改善箇所説明図

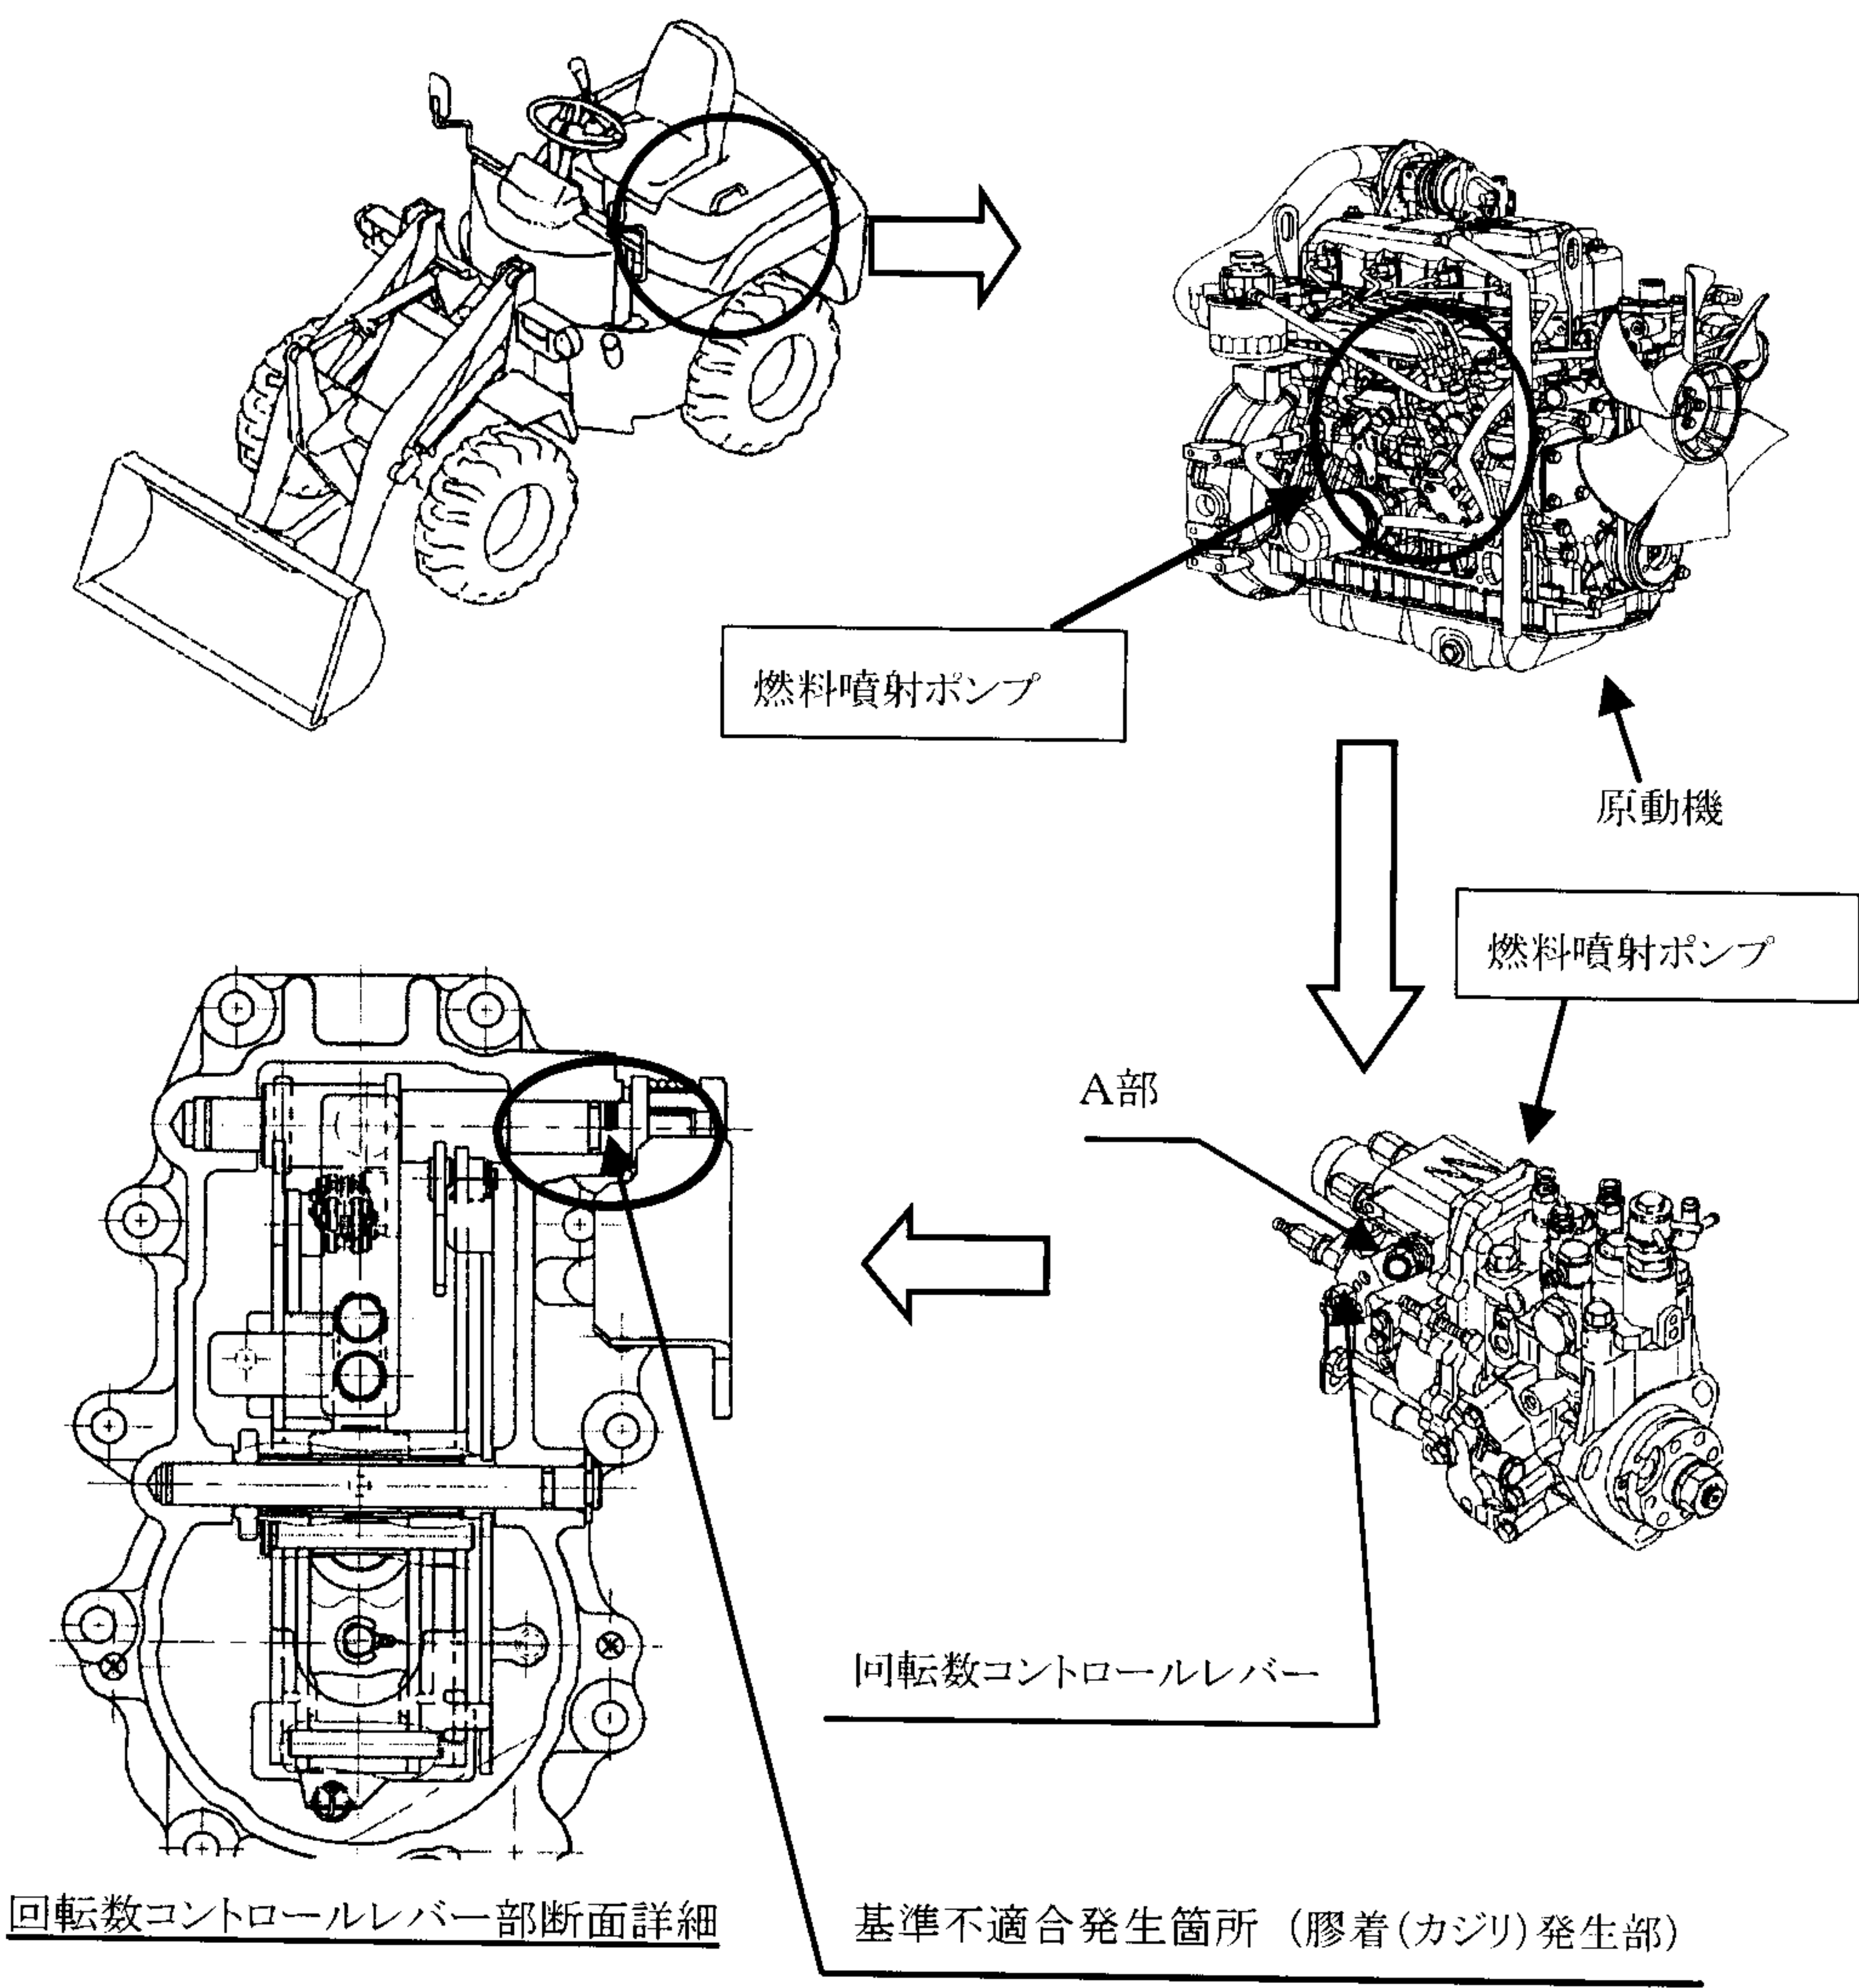
燃料噴射ポンプの回転数コントロールレバー軸の軸受けの材質及び当該軸と軸受けの隙間が不適切なため、アクセル操作を繰り返すと当該軸と軸受け部が膠着し、アクセルペダルを戻してもレバーの戻りが不十分となるものがある。そのため、原動機の回転数が下がらなくなるおそれがある。

全車両、燃料噴射ポンプを対策品に交換する。

注：  は、交換部品を示す。 識別： 燃料噴射装置A部に白色ペイントを塗布する。
